Volvo S 40 / V 40 årgang 1998/99 / 2000 med benzinmotor

Klikkende lyd fra motorrummet.

Bulletin

Fig. 1

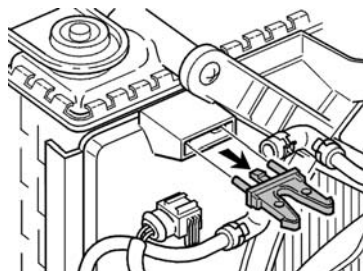
- Træk slange og stik ud af taktventilen (til venstre på ventilatordækslet).
- Løsn taktventilen fra holderen (fig. 1).
- Tag holderen ud af clipsene på ventilatordækslet, og kassér den (fig. 2).
- Anbring en ny holder med gummiisolering på taktventilen (fig. 3).
- Taktventilen med holder skrues på ventilatordækslet med en passende skrue (skruen fastgøres i hullet til højre på den gamle holder (fig. 4)).
- Sæt slangerne og stikket i igen.

Fig. 5

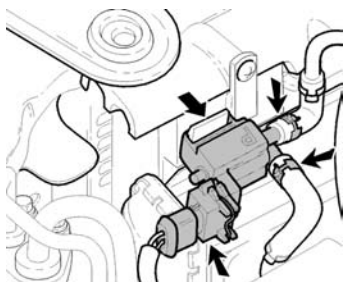
- Tag overdækningen til køleren af.
- Træk slangerne og stikket ud af taktventilen.
- Løsn taktventilen fra holderen (fig. 5) (ved biler fra årgang 98/99 op til stelnummer:... 414999 skal taktventilen udskiftes. Fra og med årgang 2000 og stelnummer.:415000... skal kun holderen udskiftes).
- Skær toppen af holderen af (fig. 6).
- Anbring en ny holder med gummiisolering på taktventilen (fig. 7).
- Taktventil med holder skrues på den eksisterende skrue på ladeluftkøleren (fig. 8). Ledningerne og stikket sættes i igen. Pas på at klemmerne på taktventilens ledninger ikke skraber mod ladeluftslangen.
- Udfør funktions- og tæthedskontrol.
